**Verifica di Ottemperanza dei progetti esecutivi dei lotti 9, 10-11
dell'autostrada Siracusa-Gela alle prescrizioni del
Decreto VIA n.6912 del 21/01/2002 di approvazione**

RELAZIONE INTEGRATIVA ESPLICATIVA

A supporto della fase istruttoria è stata redatta questa relazione integrativa esplicativa dei temi richiamati alle prescrizioni "c1", ..., "c7" su cui durante la riunione indetta dal M.A.T.T.M. il 20/02/2014 sono sorte alcune domande.

Figura 1: Localizzazione delle stazioni di monitoraggio considerate nel ‘Rapporto annuale 2012 sulla qualità dell’aria nel Comune di Ragusa’

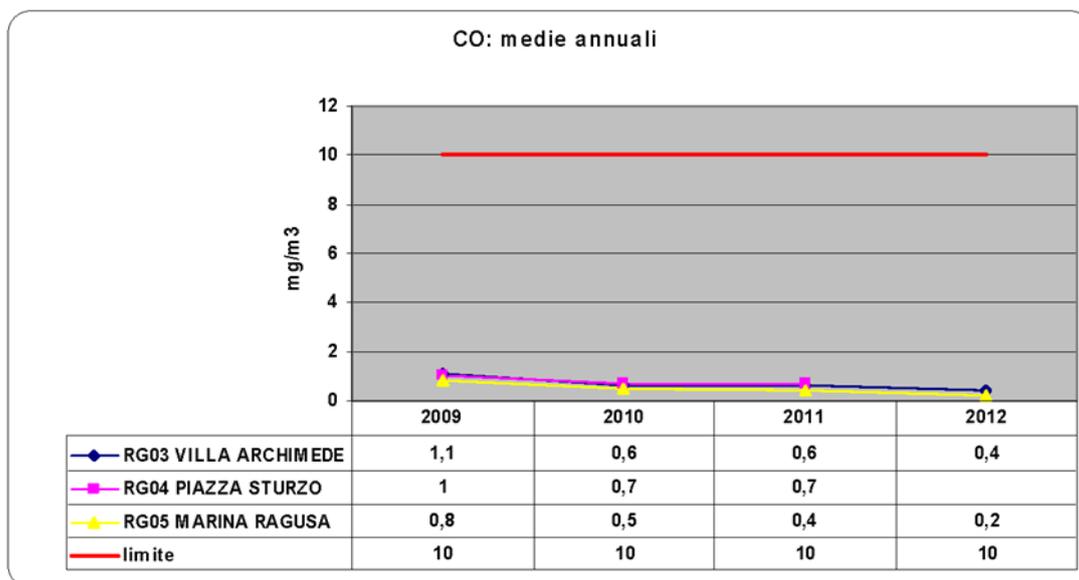
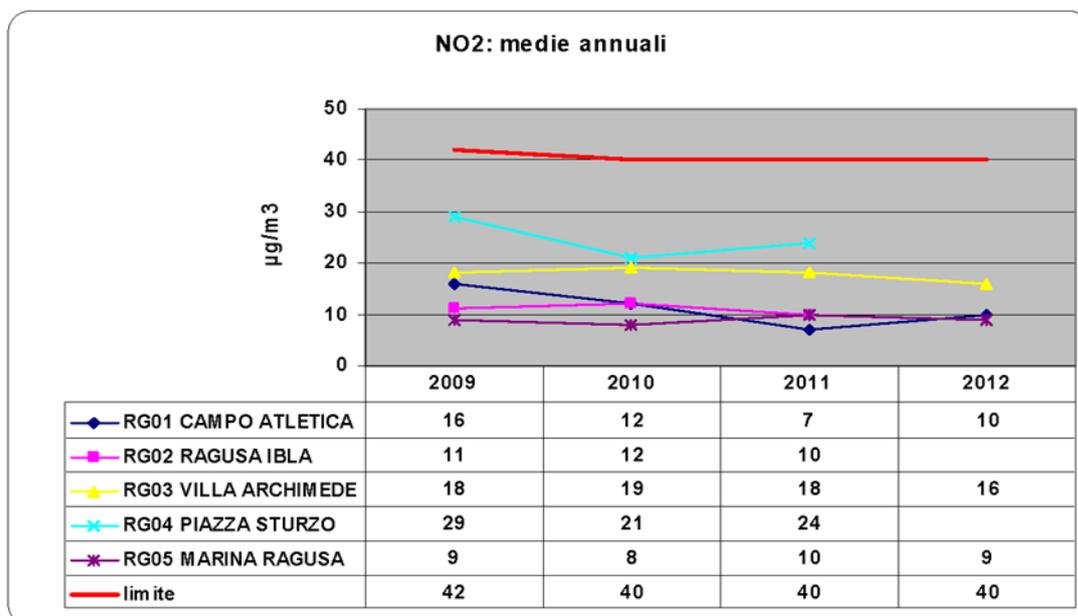
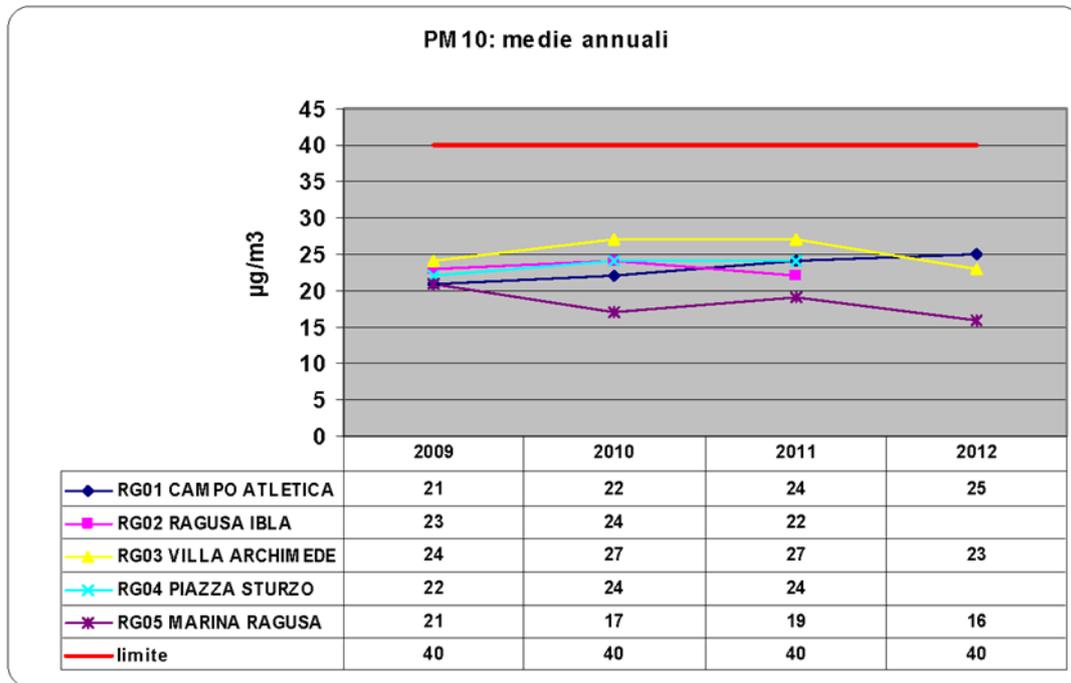
Il Ministero ha chiesto se vi sono aggiornamenti sulla qualità dell'aria rispetto ai dati di fondo del 2009.

Gli unici dati sulla qualità dell'aria disponibili al momento della stesura dei rapporti di ottemperanza alle prescrizioni del decreto VIA del 2002 erano quelli contenuti nell'Annuario dei Dati Ambientali 2009 della Regione Sicilia, redatto da ARPA Sicilia a partire dai dati, dalle informazioni e dalle elaborazioni conseguenti all'attività istituzionale di monitoraggio e controllo e da contributi prodotti da soggetti pubblici e privati. Sulla base di tali dati, quindi, è stata compiuta l'analisi della qualità dell'aria.

Successivamente alla conclusione dello studio in oggetto, è stato pubblicato, sempre da parte di ARPA Sicilia, il "Rapporto annuale 2012 sulla qualità dell'aria nel Comune di

Da quanto riportato in questo documento, nel quadriennio 2009-2012, le concentrazioni medie annuali per tutti i parametri misurati nel Comune di Ragusa non hanno mai superato il valore limite annuale previsto dalla normativa. Le concentrazioni di CO si sono attestate su valori medi inferiori a 1 mg/m^3 , come indicato nella Figura 2 Figura 1:

Dal confronto tra tali valori e quelli risultanti dal monitoraggio del quadriennio 2009-2012 nel Comune di Ragusa, si evince che le assunzioni fatte sono valide e a favore di sicurezza, in quanto per tutti gli inquinanti sono stati assunti valori superiori a quelli registrati nelle stazioni di monitoraggio.
